22.1551.02

Umwelt-, Verkehrs- und Energiekommission
Basel, 10. April 2024

Bericht der Umwelt-, Verkehrs- und Energiekommission

zum Ratschlag betreffend Ausgabenbewilligung zur Erhöhung der Verkehrssicherheit am Allschwilerplatz sowie für eine klimaangepasste Platzgestaltung

Abbildung 4: Verkehrsführung gemäss Ratschlagsprojekt

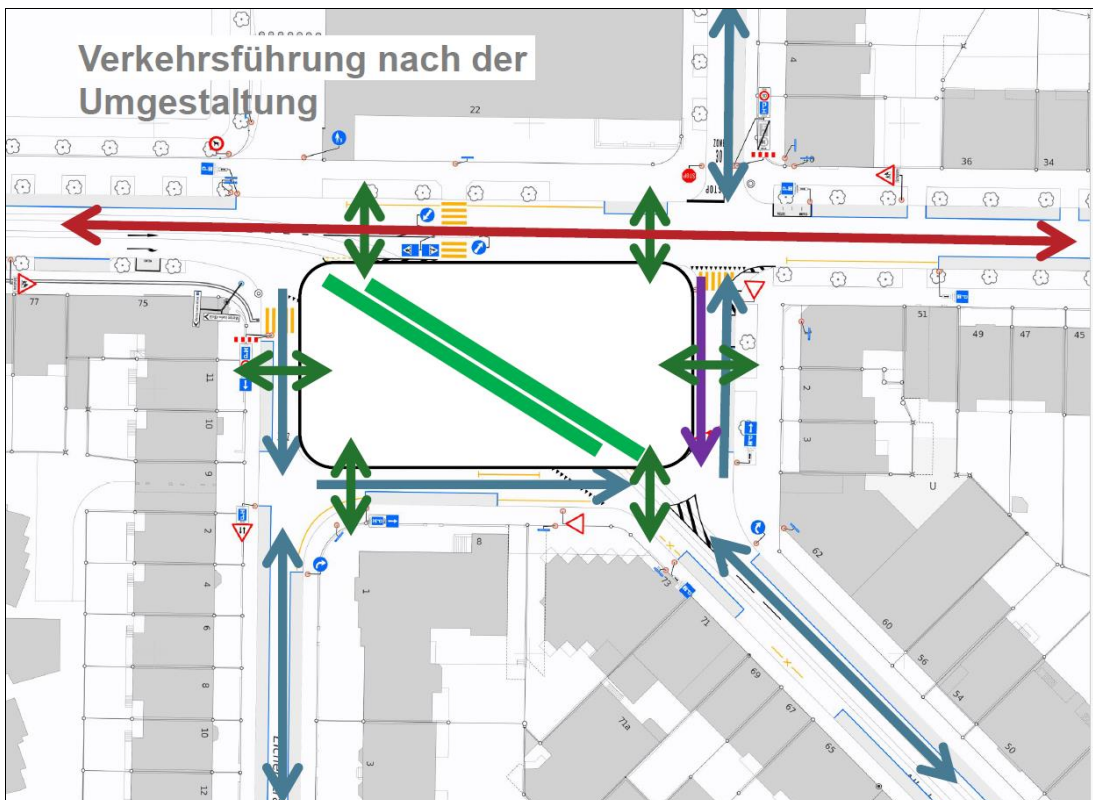
- Die den Platz belebenden Zwischennutzungen (Stadtgarten, Gemüsekiost) drohen ersatzlos zu verschwinden.
- Gegen die vorgesehene Verkehrsführung spricht von Details abgesehen nichts, vor dem Oekolampad-Haus sollte aus Sicherheitsüberlegungen aber Tempo 30 gelten und die rund um den Platz führenden Strassen in die Platzgestaltung einbezogen und als Begegnungszonen (Tempo 20) ausgestaltet werden.

Abbildung 5: Veloverbindung Eichenstrasse-Allschwilerstrasse

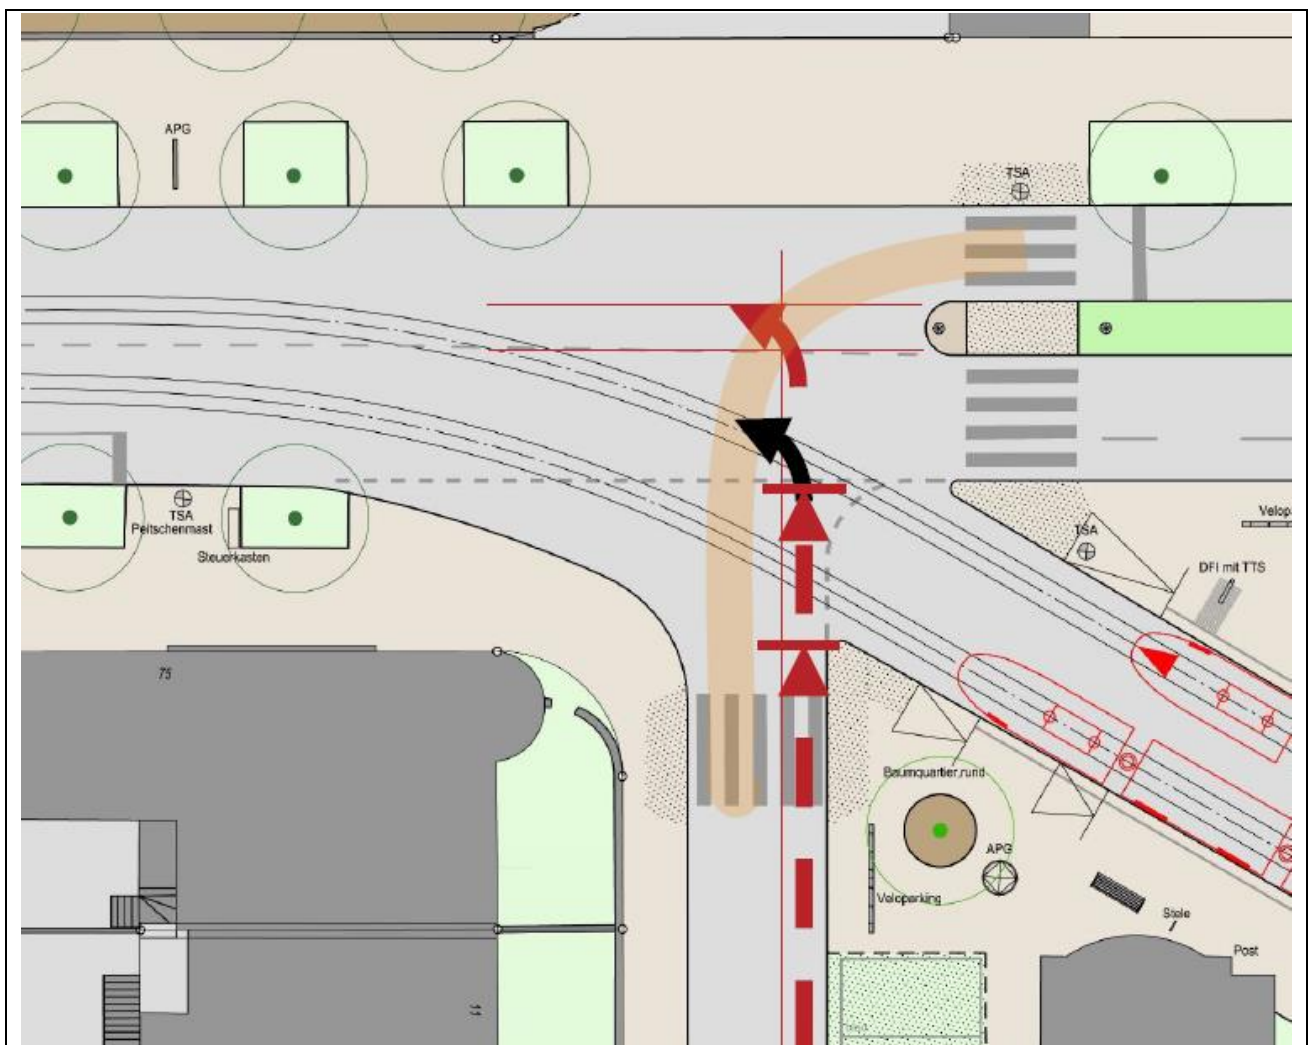
Als störend bezeichnet worden ist in der UVEK die fehlende Veloverbindung aus der Eichenstrasse in die Allschwilerstrasse. Gemäss Rückmeldung aus der Verwaltung wird diese Fahrbeziehung von

der Sicherheitsabteilung der Kantonspolizei als zu gefährlich eingestuft, da mit dem Projekt die Tramhaltestelle und die Gleise verschoben werden (vgl. Abbildung 5). Die Velofahrenden müssten beim ersten roten Querbalken darauf achten, ob nicht von links oder rechts ein Tram naht. Dann könnten sie bis zum zweiten roten Querbalken vorfahren und müssten dort ohne Schutzbereich auf den von beiden Seiten kommenden Verkehr achten. Auch das Einbiegen auf Höhe des schwarzen Pfeils wäre wegen der Tramgleise gefährlich. Die Komforteinbusse, die durch den minimalen Umweg entsteht, kann und muss aus Fachsicht akzeptiert werden. Velofahrende, die zur geradeausliegenden Recycling-Station, zum Oekolampad oder nach links abbiegen wollen, müssen demnach absteigen und den Fussgängerstreifen benutzen oder die östliche Fahrbahn des Allschwilerplatzes nutzen. Wollte man die Fahrbeziehung aufrechterhalten, müsste man eine komplexere Tramsicherungsanlage installieren, um die Verbindung sicher zu gestalten. Da die Verbindung nicht im Teilrichtplan Velo eingetragen ist und die Alternativen für die Velofahrenden als zumutbar eingestuft werden, sieht die UVEK von einer diesbezüglichen Änderung des Projektes ab.

Abbildung 6: Überarbeitetes Projekt (inkl. Umfeld)

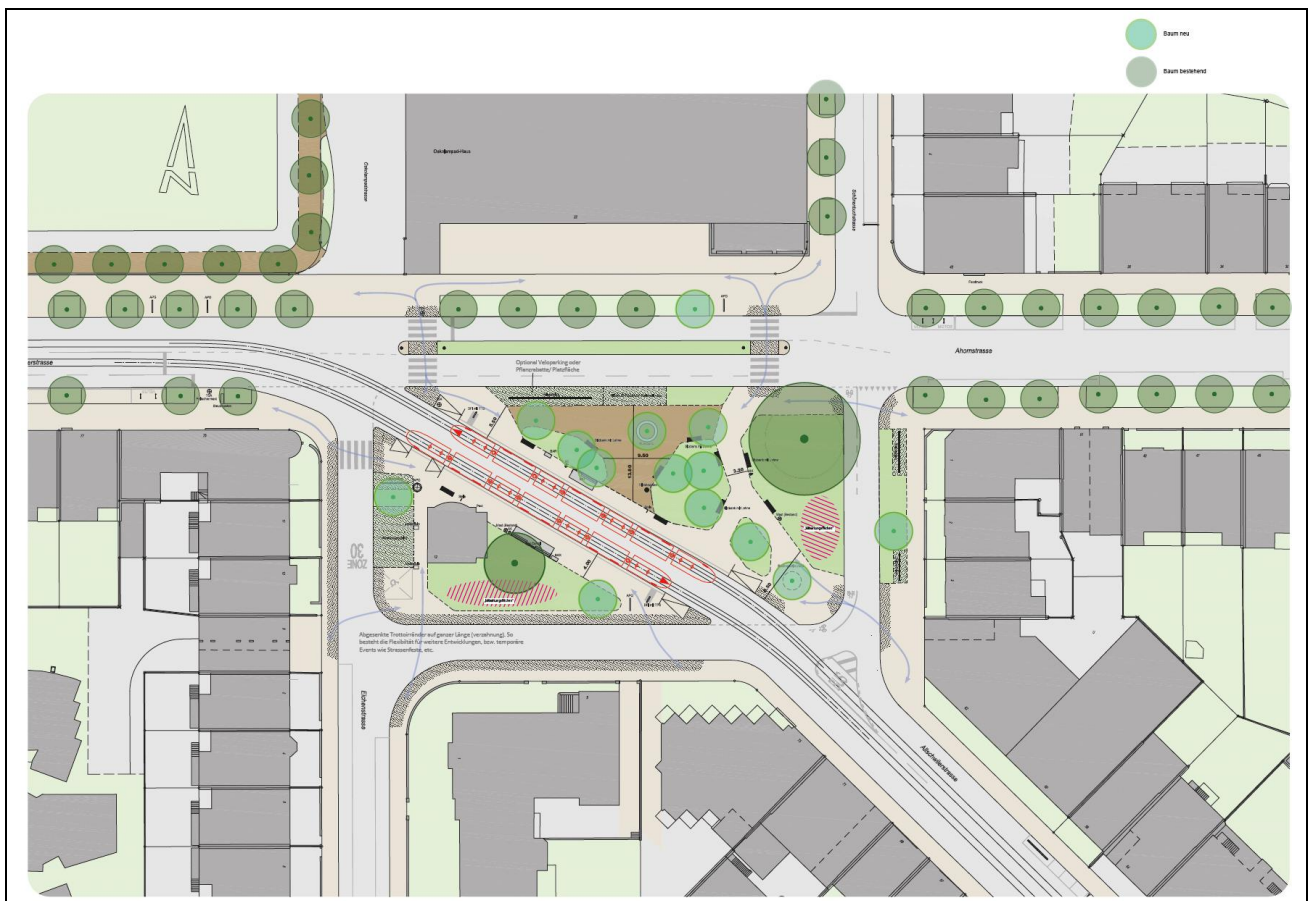
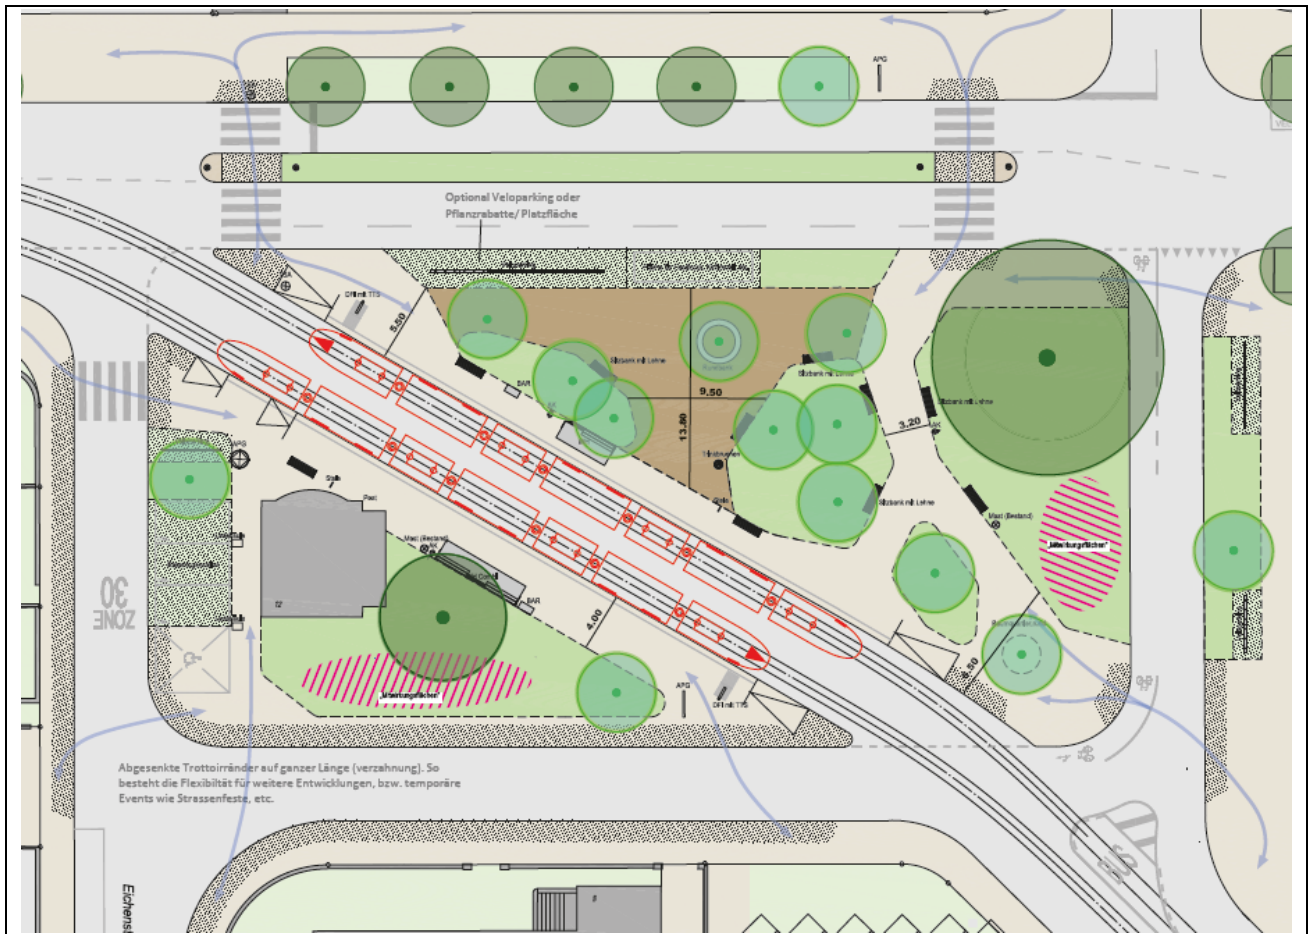
Die UVEK bewirkt mit ihren Änderungen eine stärkere Entsiegelung und Begrünung, eine flexiblere und platzartigere sowie besser mit der Umgebung verzahnte Gestaltung des Quartierplatzes. Die wesentlichen Änderungen gegenüber dem Ratschlagsprojekt lassen sich wie folgt zusammenfassen:

Auf dem nördlichen Teil des Platzes entsteht eine grössere zusammenhängende und beispielbare Fläche mit Mergelbelag. Die Fusswege werden zu einem Platz erweitert, auf einige wird ganz verzichtet. Dadurch verbessert sich auch die Öffnung des Platzes in Richtung Oekolampad-Haus.

Der grün gestaltete Bereich auf der östlichen Seite wird unter Verzicht auf Trottoir und Verschiebung der Veloabstellplätze bis zur Strasse gezogen. Eingeplant ist dort eine von zwei sogenannten Mitwirkungsflächen (vgl. Kapitel 2.4). Die Veloabstellplätze werden auf der anderen Seite der um den Platz führenden Fahrbahn eingeplant. Die dortigen Parkplätze werden aufgehoben, was die Pflanzung eines zusätzlichen Baums und das Anlegen einer Grünrabatte ermöglicht. Verzichtet wird auch auf die Parkplätze gegenüber dem Oekolampad-Haus. Ein Teil dieser Fläche soll für ein mobiles Verpflegungsangebot (Food Truck, Kaffeemobil) reserviert bleiben, ein zweiter zu einer zusätzlichen Rabatte werden und ein dritter entweder zum Abstellen von Velos oder als zusätzliche Platzfläche zur Verfügung stehen. Die mobilen Verpflegungsangebote haben direkten Zugang zur grossen Aufenthaltsfläche und können dort eigenes Mobiliar aufstellen. Es hat auf dem Platz aber auch mehrere permanente Sitzgelegenheiten.

Im südlichen Teil des Platzes weichen die fünf Taxistandplätze und die beiden Parkplätze zum Laden von Elektrofahrzeugen zu Gunsten der Begrünung. Dafür erhalten die drei Parkplätze auf der westlichen Seite eine Ladeinfrastruktur, mit Option der Markierung eines Taxistandplatzes. Unverändert bleibt die Lage der für Behinderte reservierten Parkfläche. Diese Anpassungen ermöglichen es, einen grösseren Teil des südlichen Platzteils zu entsiegeln und zu begrünen. Abgesenkte Trottoirränder erhöhen die Flexibilität für weitere Entwicklungen und temporäre Nutzungen wie Strassenfeste. Erhalten bleibt die für den Platz identitätsstiftende Bezirksstation der IWB. Eine Umnutzung dieses Gebäudes mit Neubau der Bezirksstation an anderer Stelle hätte gemäss Abklärung der UVEK inklusive Leitungsumlegungen eine Kostenfolge von 5 bis 6 Mio. Franken. Auch auf dem südlichen Teil des Platzes gibt es eine Mitwirkungsfläche.
